**Dodatek č. 8 ke
SMLOUVĚ O DÍLO**

NÁVRH ZMĚNY				číslo: 21/2025	
Zhotovitel:	„Společnost ÚV Brníkov“ – SMP VS, a. s. – správce Vyskočilova 1566, Praha 4, 140 00 – Praha 4				
Komu:	Severočeská vodárenská společnost a.s. 			Datum: 29.09. 2025	
Název akce: LT 073029, Mšené Lázně, ÚV Brníkov – rekonstrukce					
Způsob odeslání/ předání/datum:	poštou	e-mailem X	faxem	osobně	
Odkazy	na specifikaci:		Dle PD		
	na výkresy:		DPS		
	na rozpočtové podklady:		Změnový rozpočet ZL 21		
	na jinou část smlouvy:				
Popis a zdůvodnění změny: Zvýšení účinnosti separace vestavěného provizorního lamelového separátoru při úpravě pitné vody. Odstraňování rozpuštěného železa i za maximální a bezpečné výroby vody, tak, aby nedocházelo k přetěžování následných stupňů filtrace.					
Důvod vícepráce/méně práce / Důvod pro změnu	záměr objednatele	chyba v projektové dokumentaci	chyba zhotovitele	vyšší moc	jiné okolnosti X
Počet připojených listů výkresů změny: 12

NÁVRH ZMĚNY				číslo: 22/2025	
Zhotovitel:		„Společnost ÚV Brníkov“ – SMP VS, a. s. – správce Vyskočilova 1566, Praha 4, 140 00 – Praha 4			
Komu:		Severočeská vodárenská společnost a.s. 		Datum: 29.09. 2025	
Název akce: LT 073029, Mšené Lázně, ÚV

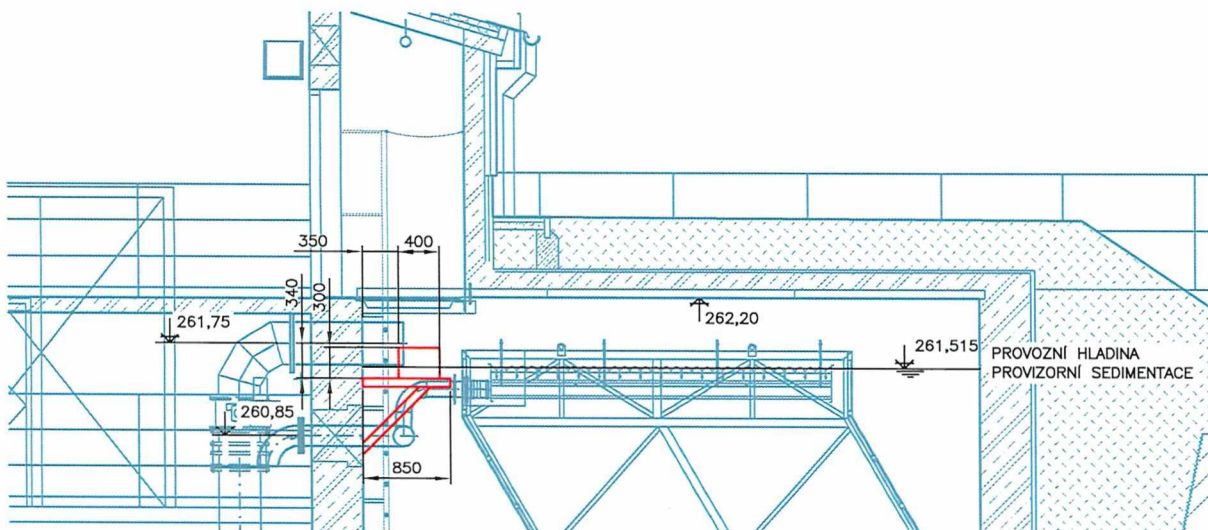
6			
5			
4	Doplňování přelivu přerušovací nádrže	03.10.2023	Ing. Hegar
3	ÚPRAVA UMÍSTĚNÍ ZAŘÍZENÍ	05.06.2023	Ing. Hegar
2	ČISTOPIS	30.11.2022	Ing. Hegar
1	KONCEPT	01.11.2022	Ing. Hegar
REVIZE	POPIS	DATUM	SCHVÁLIL

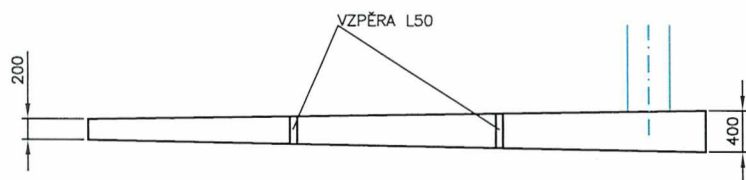
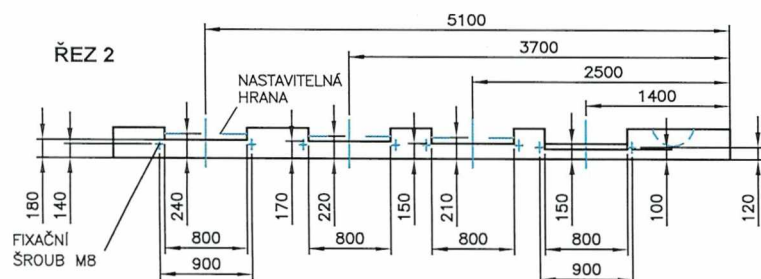
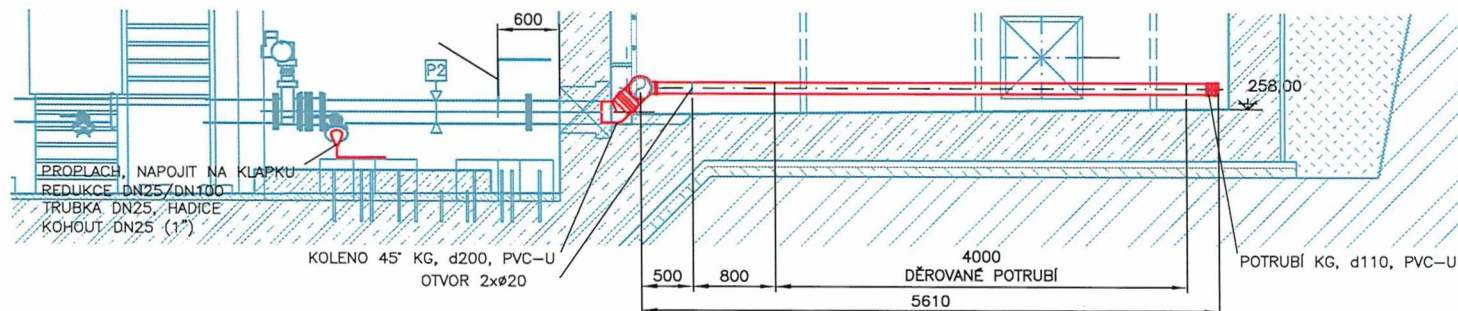
KONZOLA PRO ULOŽENÍ ŽLABU - 4 ks, PROFIL U80
ŽLAB KOTVIT DO KONZOLY
PROVEDENÍ ŽLABU - MATERIÁL 1.4301, TLOUŠŤKA PLECHU 5 mm

6			
5			
4			
3			
2			
1	Úpravy lamelového separátoru	07.02.2025	Ing. Hegar
REVIZE	POPIS	DATUM	SCHVÁLIL

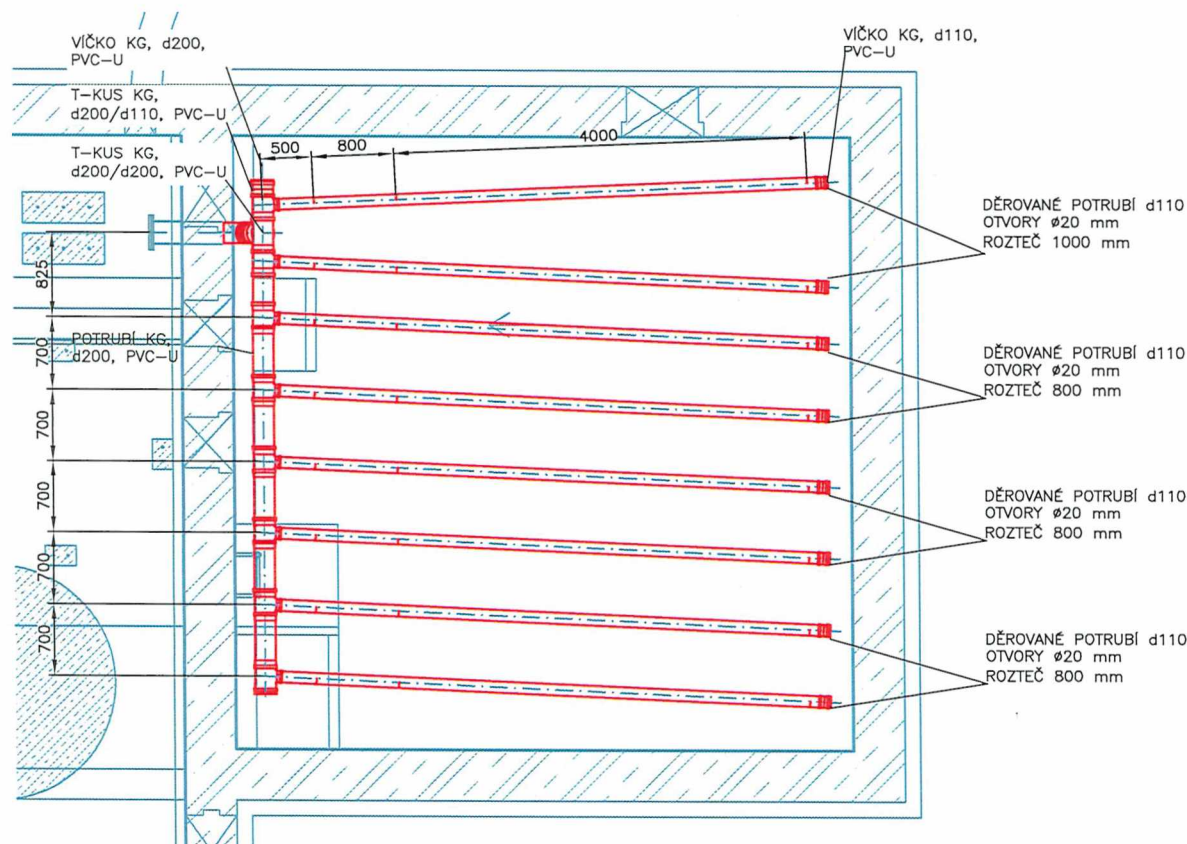
DĚROVANÁ POTRUBÍ ULOŽIT VE SPÁDU 0,5‰

POTRUBÍ V HRDLECH ZAJISTIT VRTUTY

KOTVENÍ POTRUBÍ V ROZTEČI 1 m

NA STÁVAJÍCÍ ODBĚRNÉ POTRUBÍ DOPLNIT PROLACH PROVOZNÍ VODOU S RUČNÍM KOHOUTEM

KOLENO KG45° ZASUNOUT DO ODBĚRNÉHO POTRUBÍ DN200 A UTĚSNIT GUMOU NEBO TMELEM
